# EKSPERTYZA INSTALACJI ODGROMOWEJ SPRAWDZENIE POPRAWNOŚCI WYKONANIA INSTALACJI ODGROMOWEJ ZGODNIE Z PROJEKTEM I NORMAMI

<b>Nazwa obiektu budowlanego</b>	<b>Baza dla poduszkowców i jednostek pływających</b>
<b>Adres obiektu budowlanego</b>	<b>14 – 500 Nowa Pasłęka Gmina Braniewo</b>
<b>Data wykonania przeglądu</b>	<b>25 marzec 2026 r.</b>

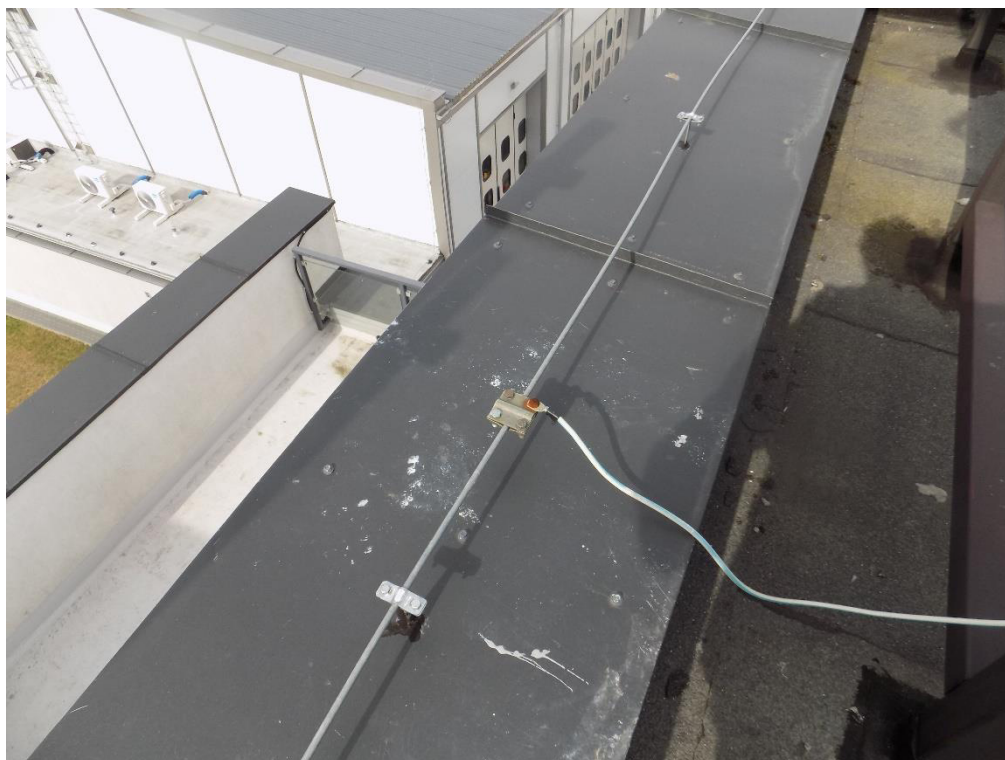
Brak zabezpieczenia antykorozyjnego złącza oraz końcówki przewodu, izolacja ochronna przewodu bez odporności na promieniowanie UV oraz bez odporności na warunki zewnętrzne. Przewód LgY nie jest przeznaczony do stosowania na zewnątrz budynków bez dodatkowej ochrony (załącznik nr 1 karta katalogowa)

Nieprawidłowy montaż zwodu poziomego. Zgodnie z opisem zwody poziome należy montować do wsporników betonowych w osłonie z tworzywa sztucznego. Zwodu poziome na attyce zostały zamontowane w uchwycie wbijanym dwuśrubowym. Montaż takiego elementu spowodował uszkodzenie obróbki blaszanej attyki i możliwość wnikania w konstrukcję budynku wody z opadów. (załącznik 2 – karta katalogowa uchwytu dwuśrubowego, załącznik 3 – karta katalogowa wspornika)

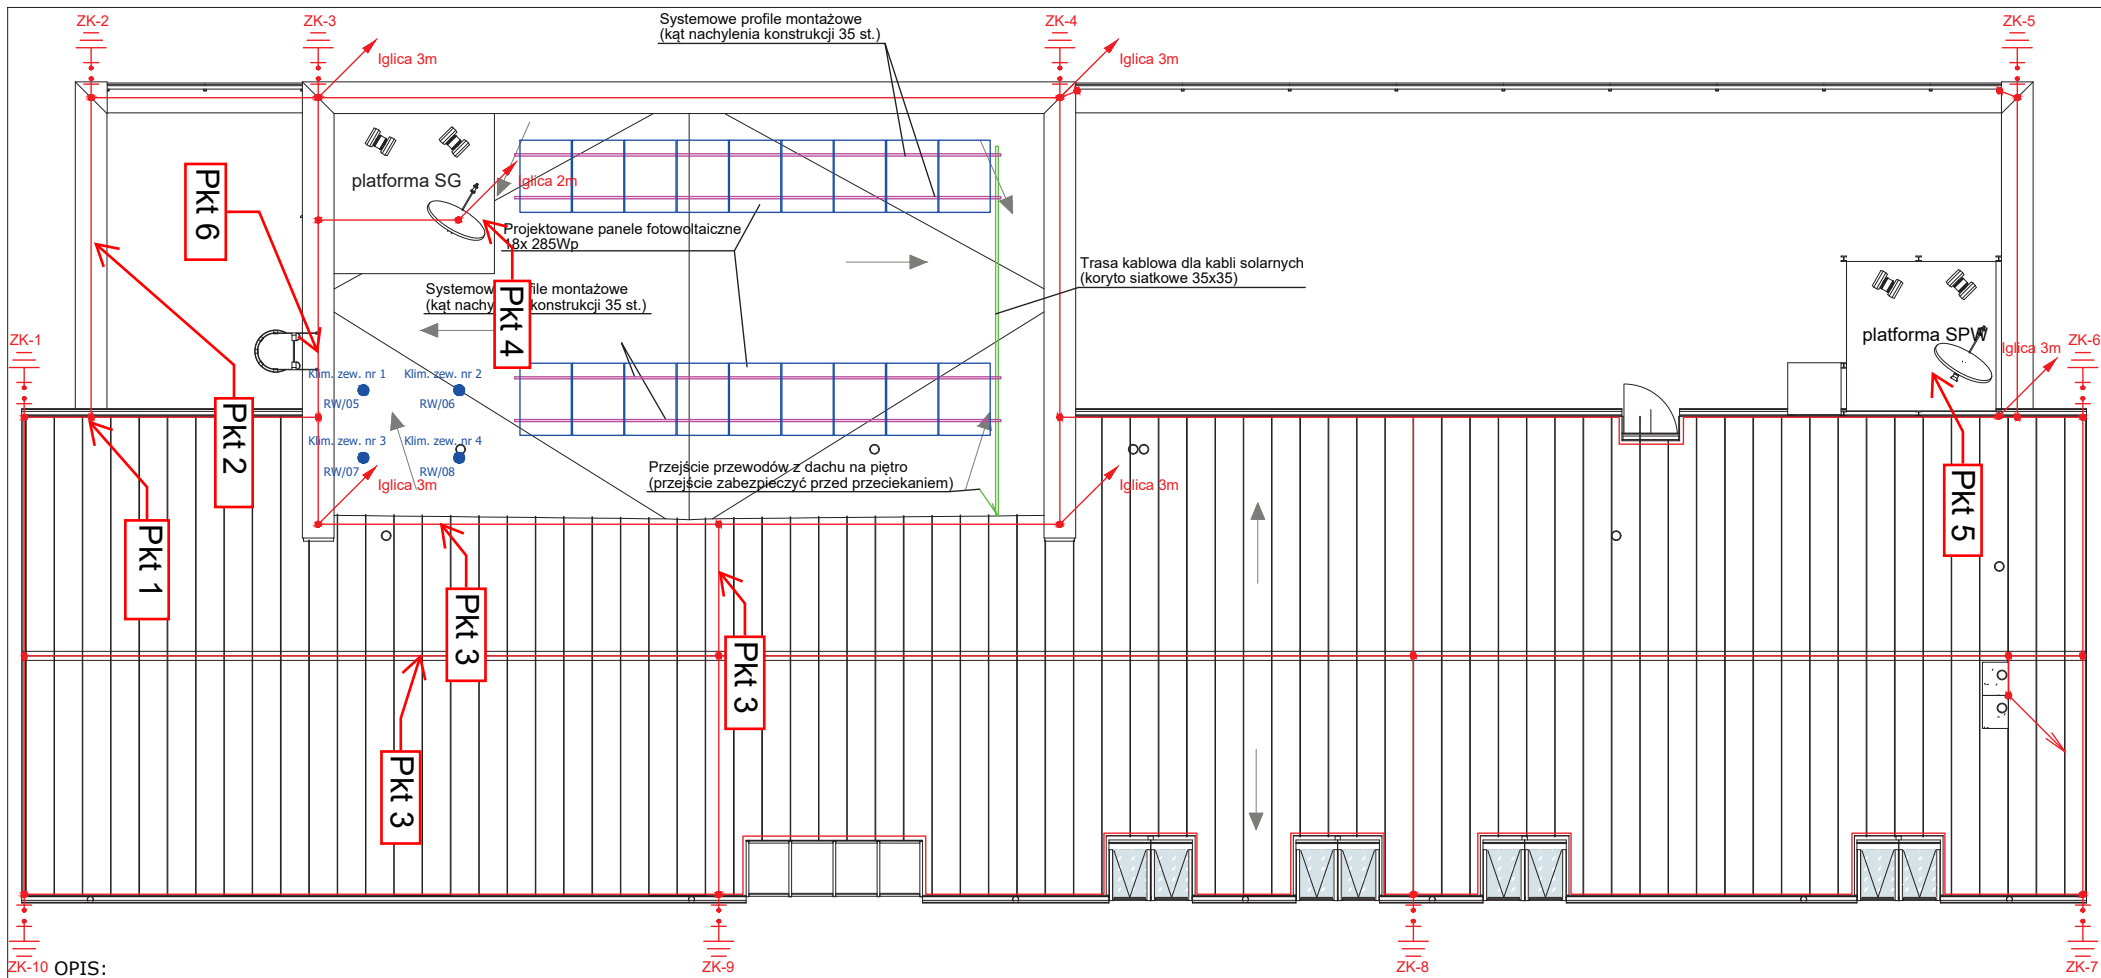
Zarówno agregaty prądotwórcze jak i zbiornik nie zostały zabezpieczone instalacją odgromową, jak również nie zostało wykonane podłączenie do instalacji połączeń wyrównawczych. Brak instalacji odgromowej stwarza zagrożenie przeniesienia ładunku wyładowania atmosferycznego do instalacji wewnątrz budynku i uszkodzenie instalacji i urządzeń wewnętrznych

Brak ochrony odgromowej metalowego zbiornika wody pożarowej  
(Rzut terenu – odnośnik Pkt 1)

Brak ochrony odgromowej agregatów prądotwórczych  
(Rzut terenu – odnośnik Pkt 2)

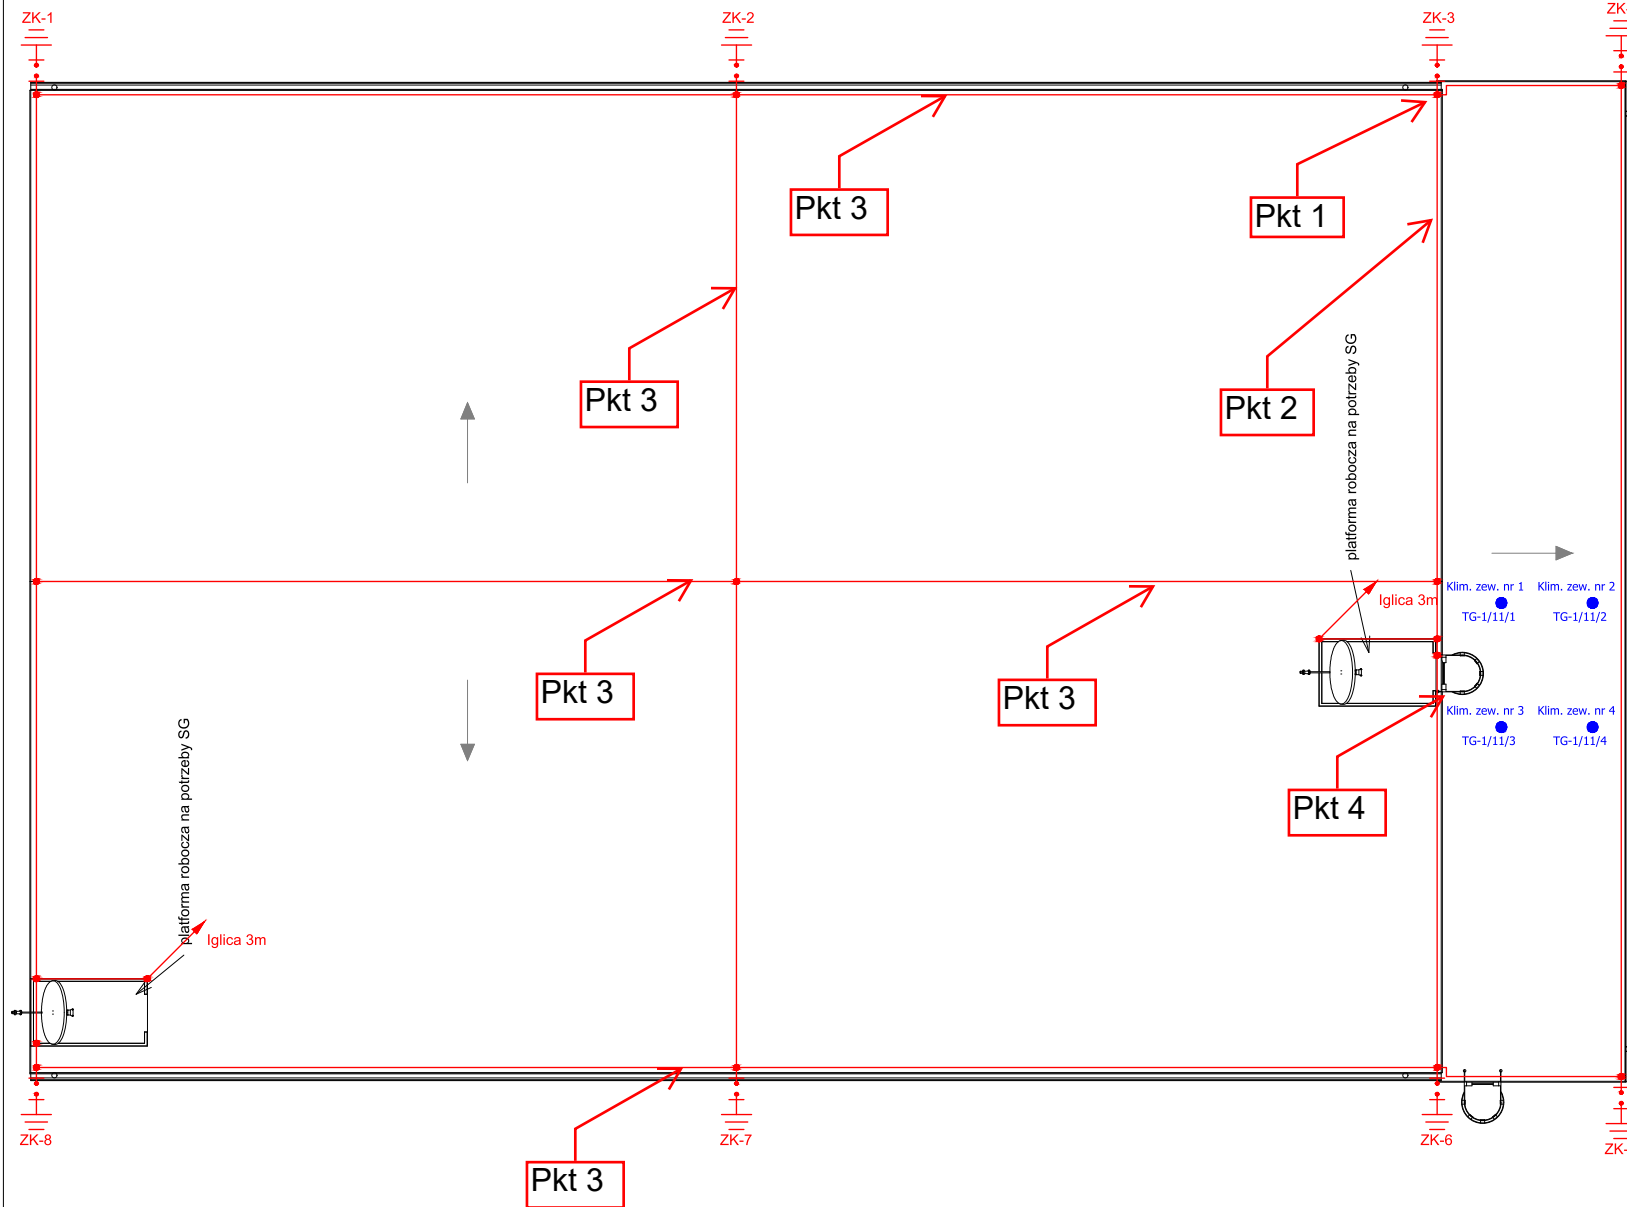
Pkt 1. (Rzut dachu budynek biurowo – administracyjny odnośnik Pkt 1)

Połączenie instalacji odgromowej z obróbkami blacharskimi dachu zgodnie z projektem miały być wykonane przewodem giętkim LgY 16mm<sup>2</sup> – zostało wykonane drutem stalowym ocynkowanym o średnicy 8 mm.

Złącza kontrolne nie zostały zabezpieczone antykorozyjnie

Pkt 2. (Rzut dachu budynek biurowo – administracyjny odnośnik Pkt 2)

Pkt 3. (Rzut dachu budynek biurowo – administracyjny odnośnik Pkt 3)

Niekompletność wykonania instalacji odgromowej

Zgodnie z projektem w zaznaczonych miejscach należy wykonać zwody poziome drutem FeZn o średnicy 8 mm mocowanych na uchwytych (wspornikach) betonowych w tworzywie. Wsporniki klejone do podłoża spoiwem stosowanym do tego typu pokrycia dachu. Instalacja nie została wykonana.

Pkt 4. (Rzut dachu budynek biurowo – administracyjny odnośnik Pkt 4)

Separacja instalacji odgromowej od pozostałych instalacji elektrycznych

Nie zachowano separacji instalacji połączeń wyrównawczych od instalacji odgromowej. Ekran przewodów koncentrycznych połączono do instalacji połączeń wyrównawczych oraz do instalacji odgromowej. Takie wykonanie instalacji jest niezgodne z PN-EN 62305 OCHRONA ODGROMOWA oraz może doprowadzić do uszkodzenia urządzeń elektronicznych.

Konstrukcja stalowa podestu podłączona do instalacji odgromowej. Konstrukcja montażowa paneli fotowoltaicznych podłączona do instalacji odgromowej oraz do instalacji połączeń wyrównawczych. Brak określenia odstępu separacyjnego uniemożliwia ocenę prawidłowego montażu paneli oraz zachowania wymaganego odstępu od podłączonej do instalacji odgromowej konstrukcji stalowej.

Pkt 5. (Rzut dachu budynek biurowo – administracyjny odnośnik Pkt 5)

Niewłaściwy kąt ochronny iglicy odgromowej.

Urządzenie elektroniczne zamontowane na platformie SPW powinno być chronione iglicą odgromową. W celu zapewnienia prawidłowej ochrony kąt ochronny stożka przy zasięgu strefy ochronnej około 2 metrów powinien mieć co najmniej  $60^{\circ}$ . Zastosowana iglica nie zapewnia skutecznej ochrony odgromowej dla urządzenia elektronicznego.

Pkt 6 (Rzut dachu budynek biurowo – administracyjny odnośnik Pkt 6)

Nie zastosowano separacji urządzeń elektronicznych – anteny urządzeń radiowych oraz kamery monitoringu zamontowano bezpośrednio do konstrukcji stalowej podestu podłączonej do instalacji odgromowej.

W ramach realizacji instalacji odgromowej nie wykonano podłączenia do instalacji odgromowej drabinek aluminiowych. Elementy metalowe pokrycia dachu – obróbka blaszana atyki, metalowe pokrycie dachu, rynny stalowe nie zostały podłączone do instalacji odgromowej

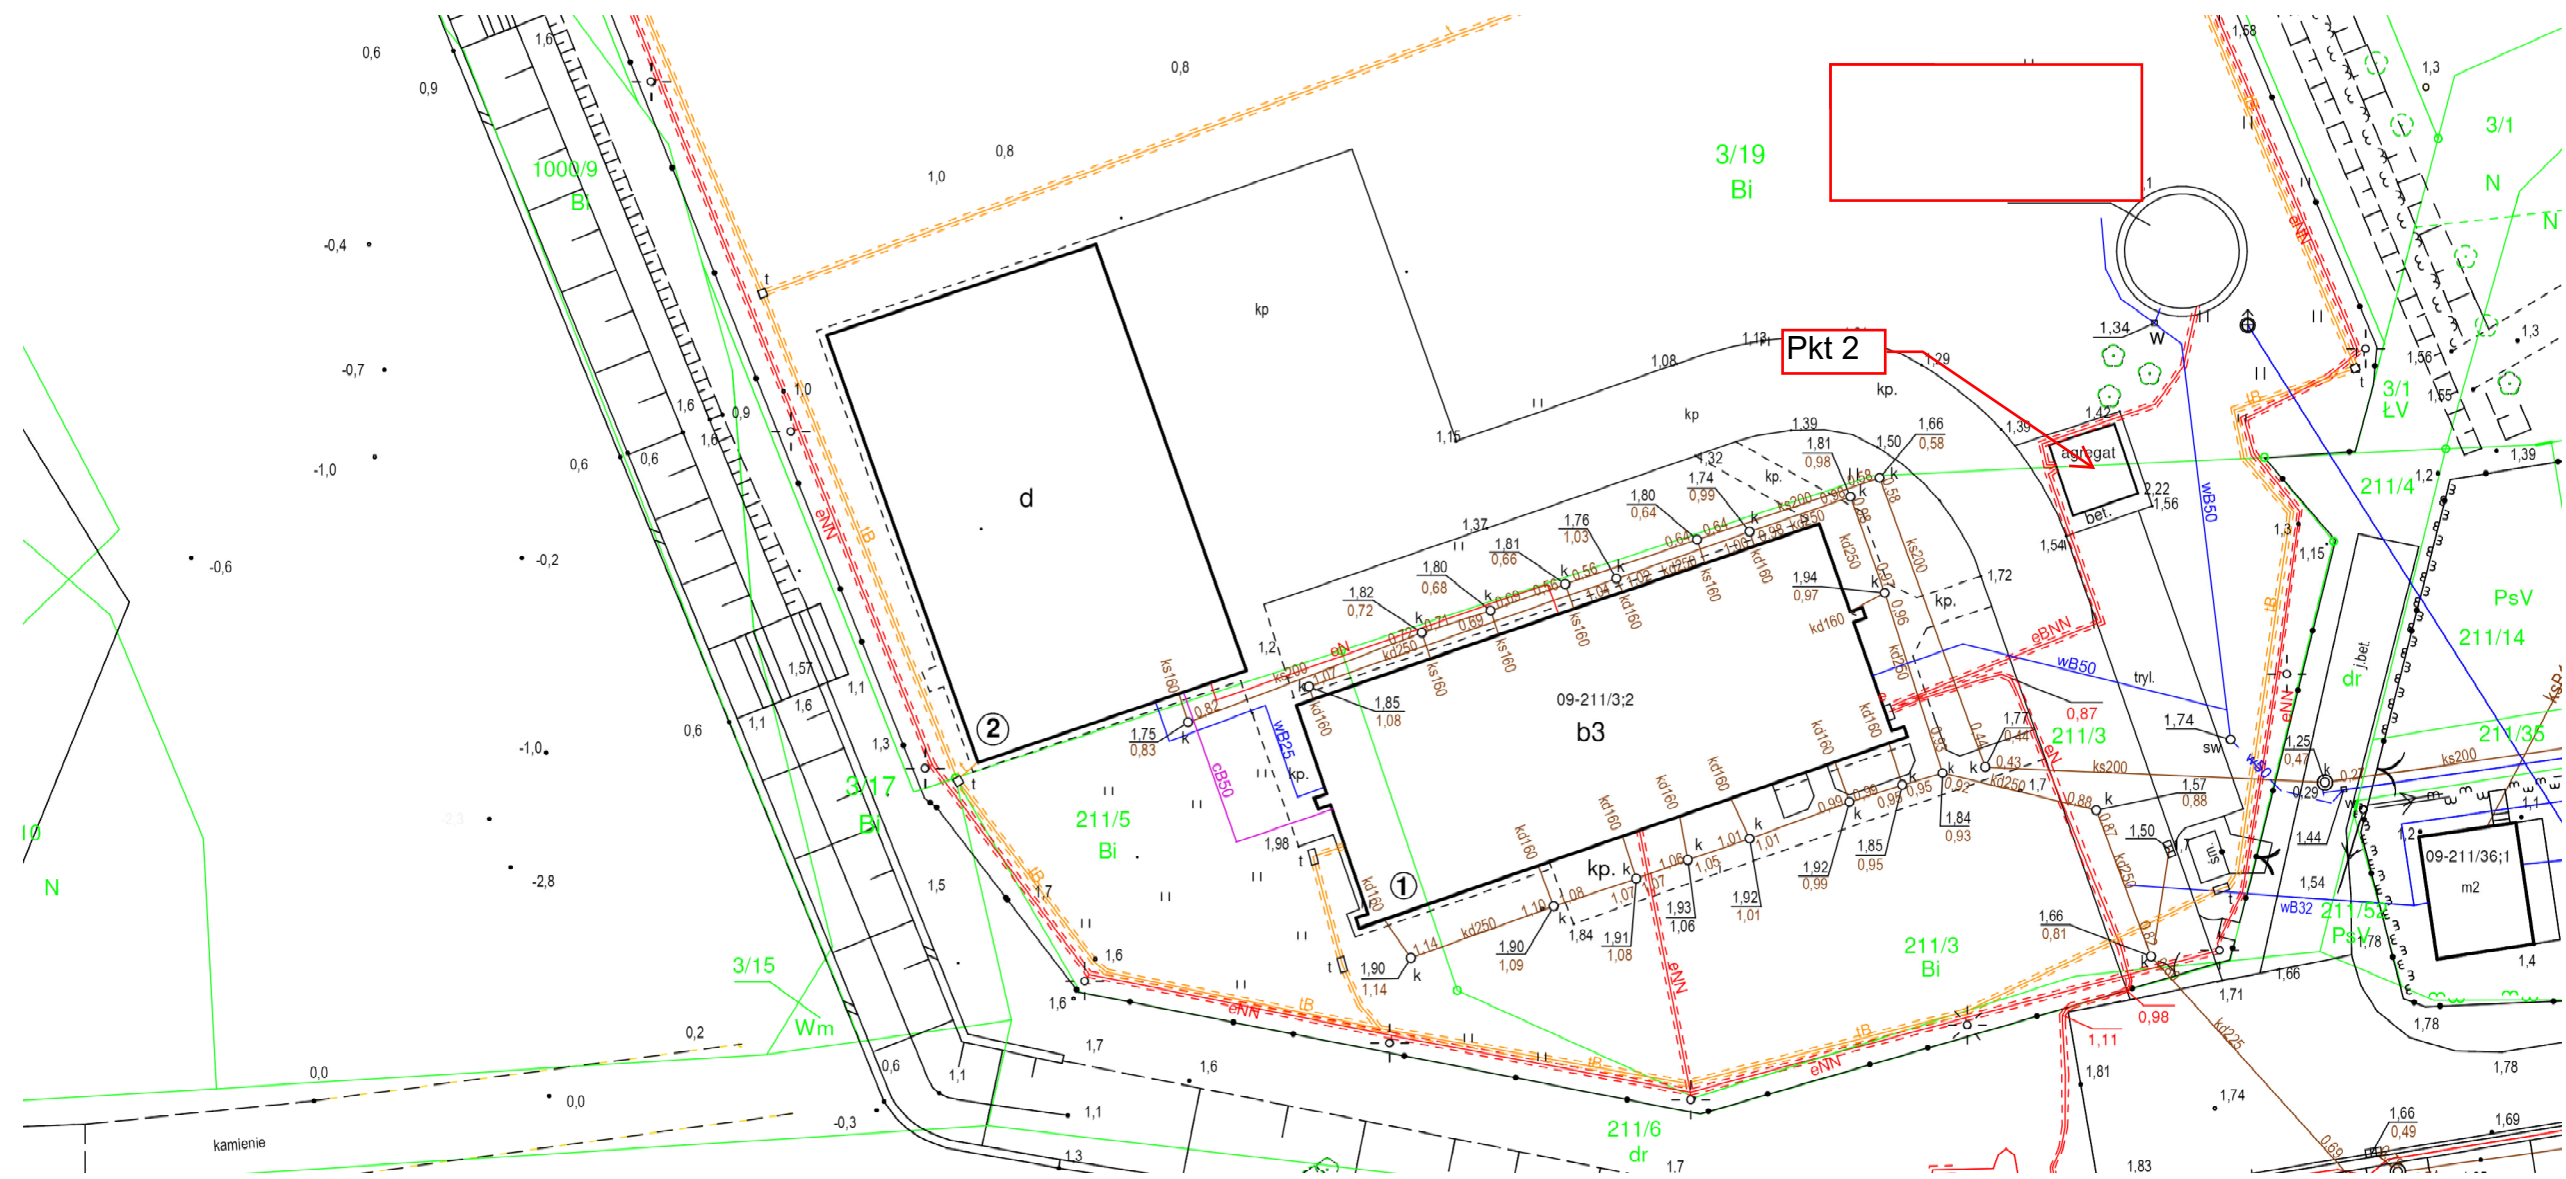
Pkt 1. (Rzut dachu budynek hangaru odnośnik Pkt 1)

Połączenie instalacji odgromowej z obróbkami blacharskimi dachu zgodnie z projektem miały być wykonane przewodem giętkim LgY 16mm<sup>2</sup> – zostało wykonane tylko połączenie z rynną drutem stalowym ocynkowanym o średnicy 8 mm, pozostałe elementy obróbki stalowej dachu nie zostały połączone z instalacją odgromową

Pkt 2 (Rzut dachu budynek hangaru odnośnik Pkt 2)

Nieprawidłowy montaż zwodu poziomego. Zgodnie z opisem zwody poziome należy montować do wsporników betonowych w osłonie z tworzywa sztucznego. Zwody poziome na attyce zostały zamontowane w uchwycie wbijanym dwuśrubowym. Montaż takiego elementu spowodował uszkodzenie obróbki blaszanej attyki i możliwość wnikania w konstrukcję budynku wody z opadów. (załącznik 2 – karta katalogowa uchwytu dwuśrubowego, załącznik 3 – karta katalogowa wspornika)

Pkt 3 (Rzut dachu budynek hangaru odnośnik Pkt 3)

Niekompletność wykonania instalacji odgromowej

Zgodnie z projektem w zaznaczonych miejscach należy wykonać zwody poziome drutem FeZn o średnicy 8 mm mocowanych na uchwytych (wspornikach) betonowych w tworzywie. Wsporniki klejone do podłoża spoiwem stosowanym do tego typu pokrycia dachu. Instalacja nie została wykonana.

Pkt 4. (Rzut dachu budynek hangaru odnośnik Pkt 4)

Brak zabezpieczenia antykorozyjnego złącza oraz końcówki przewodu, izolacja ochronna przewodu bez odporności na promieniowanie UV oraz bez odporności na warunki zewnętrzne. Przewód LgY nie jest przeznaczony do stosowania na zewnątrz budynków bez dodatkowej ochrony (załącznik nr 1 karta katalogowa)

Pkt 5. (Rzut dachu budynek hangaru odnośnik Pkt 5)

Przewody odprowadzające poprowadzono bezpośrednio w łatwopalnej izolacji termicznej
